**Avis délibéré de la Mission régionale d'autorité environnementale
de Nouvelle-Aquitaine sur le projet de mise en compatibilité par
déclaration de projet n°2 du plan local d'urbanisme
intercommunal (PLUi) du Grand Dax (40)**

n°MRAe 2023ANA17

dossier PP-2022-013499

Figure 2 : Règlement graphique du PLUi-H avant et après la mise en compatibilité (Source : rapport de présentation pages 15 et 16)

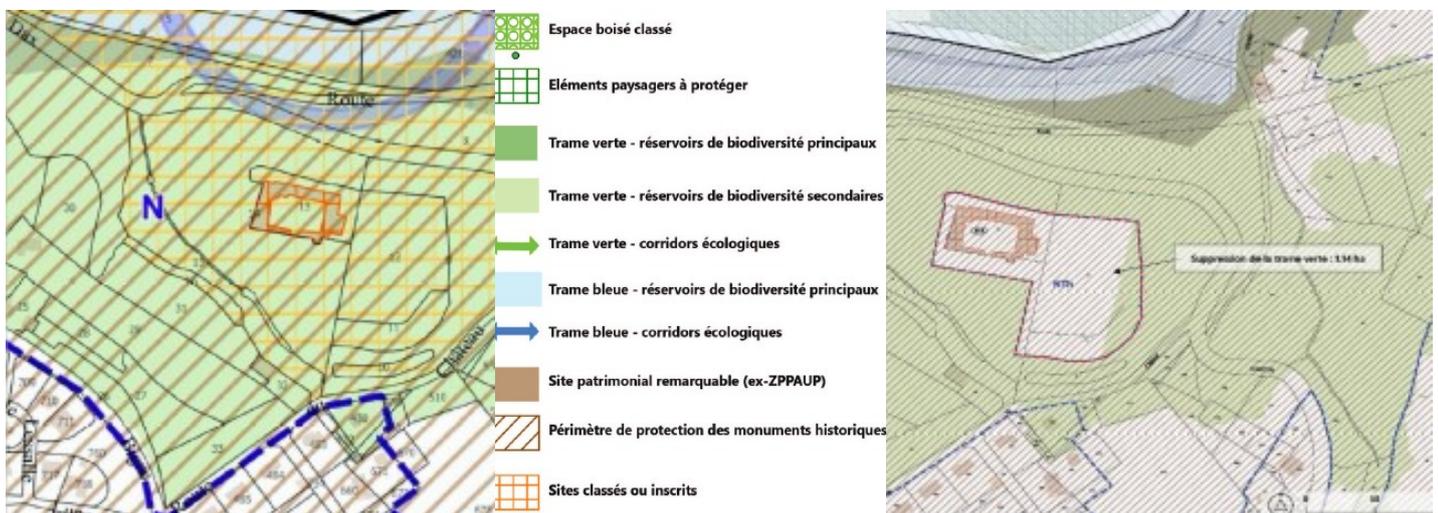
Le château des Evêques est situé en zone naturelle N du PLUi, et les constructions au sein de la trame verte sont réglementées³. La mise en compatibilité du PLUi doit permettre d'adapter son règlement graphique (figure n°2) afin d'autoriser la restauration et l'extension du château.

La MRAe relève que l'évolution du règlement graphique réduit la protection en tant que site classé ou inscrit au seul château, protection qui concerne dans le PLUi en vigueur l'ensemble des habitats identifiés dans l'aire d'étude rapprochée.

La MRAe note que les dispositions présentées permettent une valorisation du patrimoine sans consommation d'espace excessive pour la réalisation de l'extension de la grange (bâtiment sur deux niveaux d'une emprise au sol de 193 m², dont une partie sur l'emprise d'un bâtiment démoli). Elle relève toutefois que le dossier ne justifie pas la réduction, dans le règlement graphique, de la protection en tant que site classé du château et ses abords (figure n°2)¹⁰.

La MRAe recommande de maintenir, dans le règlement graphique, le périmètre du site classé au château et à ses abords.

Figure 3 : Plan masse du projet
(Source : rapport de présentation page 30)

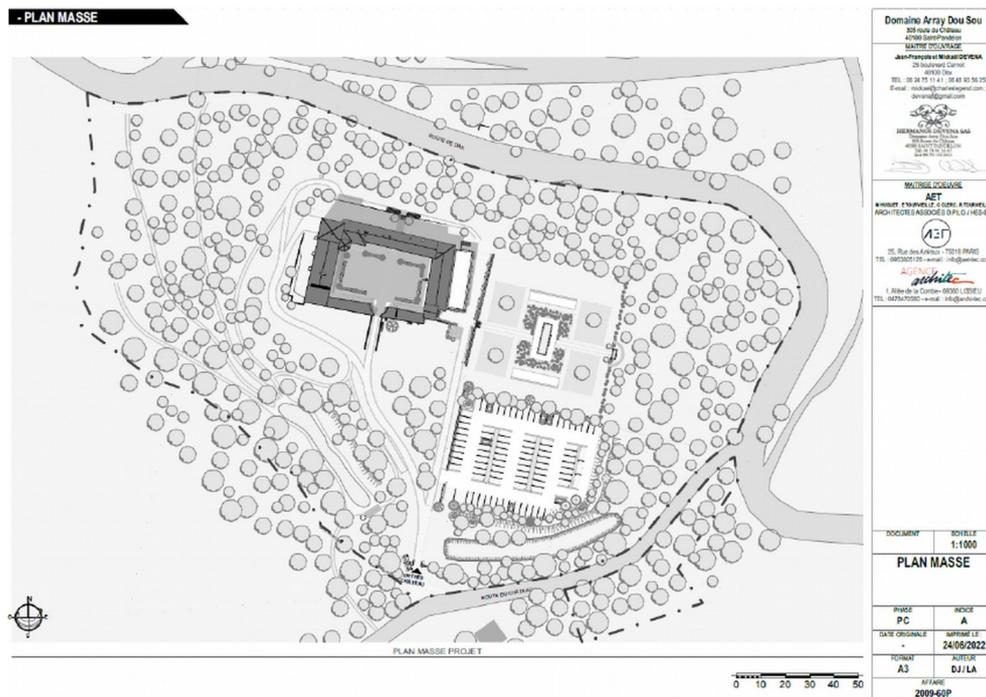
Il conviendrait pour estimer la surface totale des constructions et aménagements d'inclure la surface dédiée au stationnement des véhicules qui seront recouvertes d'un revêtement naturel perméable.

La MRAe recommande de préciser la surface du parking et d'en déduire la surface totale des constructions et aménagements prévus.

La MRAe considère que le projet génère une artificialisation des sols qu'il convient de préciser sur la base des dimensions du parking. Par ailleurs, le règlement du PLUi ne permet pas de limiter cette artificialisation.

Le projet prévoit la réalisation d'un parking de 98 places pour l'accueil de voitures individuelles. Ce dimensionnement n'est pas étayé, notamment au regard du nombre d'hébergements prévus et des capacités de stationnement existantes à proximité du domaine Array Dou Sou. Par ailleurs, les cheminements doux desservant le domaine ne sont pas présentés dans le dossier.

La MRAe recommande, compte tenu du nombre de places de stationnement prévus dans le projet, de présenter les alternatives de stationnement, notamment mutualisé, dans les environs du domaine Array Dou Sou et les cheminements doux qui relieraient le domaine au bourg de Saint-Pandelon.

Figure 5 : Synthèse des enjeux écologiques et habitats (Source : rapport de présentation pages 20 et 24)

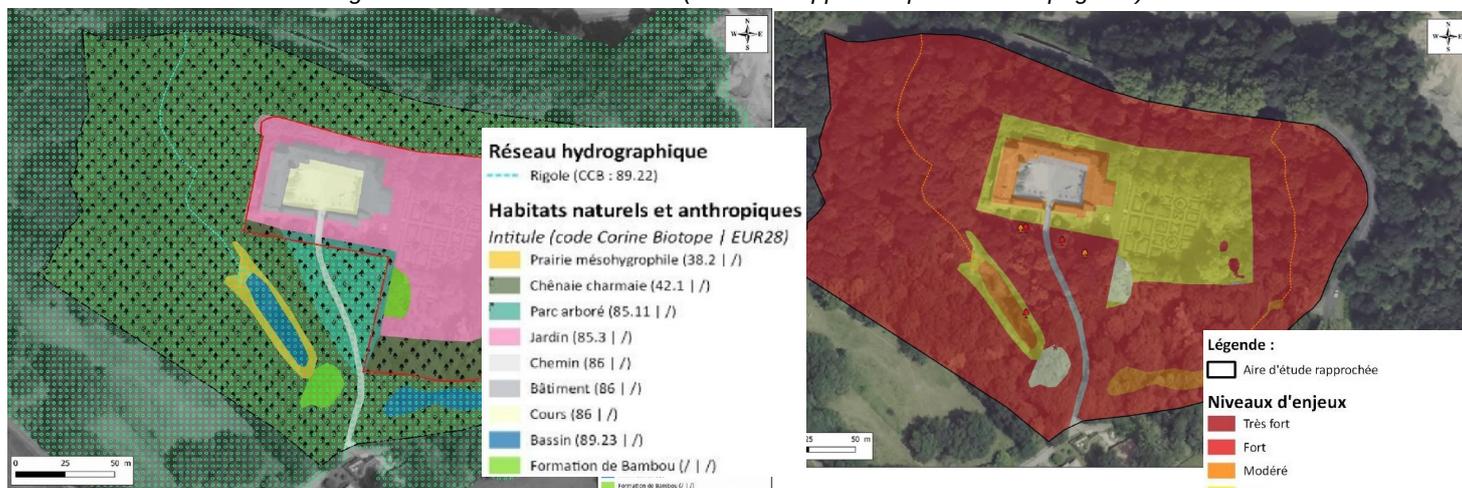
En tant que secteur destiné à l'hébergement hôtelier et à la restauration, le secteur NTh est susceptible d'entraîner la destruction d'espèces et d'habitats d'espèces d'intérêt communautaire au niveau des surfaces concernées par les aménagements. Selon le dossier, le projet implique la suppression d'environ 1,14 hectare de la sous-trame verte secondaire, dont 0,18 hectare de boisements, majoritairement pour la création du parking.

La MRAe recommande de justifier la réduction de 1,14 hectare opérée sur la sous-trame verte secondaire, et le cas échéant d'ajuster ses contours dans le règlement graphique, au vu des enjeux écologiques relevés, notamment liés aux boisements et à la station de Fritillaire pintade.
